## Memo

Referentienummer  
GM-0005200

Betreft  
Toelichting planning Wever's en Flauwers Inlaag en Polder Schouwen

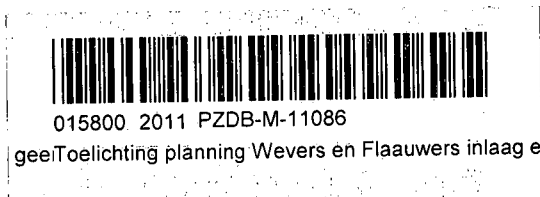
De oorspronkelijk geplande transportroute ter hoogte van de Wevers en Flauwers inlagen loopt via de buitenberm van de zeewering. De buitenberm wordt ook door kranen gebruikt als werkweg om vanaf daar het eigenlijk verbeteringswerk uit te voeren. Aan de zijde van Schelphoek-Oost zou een dijkovergang worden gebruikt zodat de route daar via de kruin zou lopen. De buitenberm is te smal bevonden om zowel als aanvoerroute van materialen als werkweg voor kranen gebruikt te worden.

Vanwege de beperkte ruimte kan de buitenberm alleen benut worden als werkweg voor kranen. De aanvoer van materialen moet daarom via de kruin van de zeewering plaatsvinden. Tussen Schelphoek-Oost en het haventje van Flauwers zal de transportroute dus bovenop de kruin van de zeewering lopen. Daarnaast zal ook materiaal via het water worden aangevoerd; het is nog onduidelijk hoeveel materiaal via het water kan worden aangevoerd. Ten opzichte van het originele plan, zullen de hoeveelheid bewegingen over de kruin iig minder zijn.
